Date, participants

Le dimanche 22 novembre 2009 matin. Participants :

Plan de situation

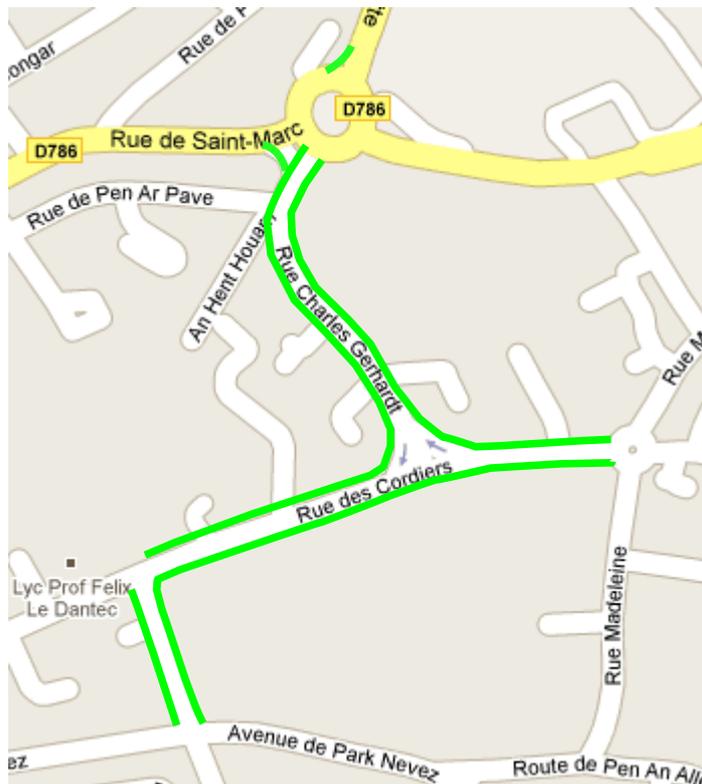
Les aménagements réalisés et diagnostiqués dans ce document sont marqués en vert sur la carte ci-dessous.
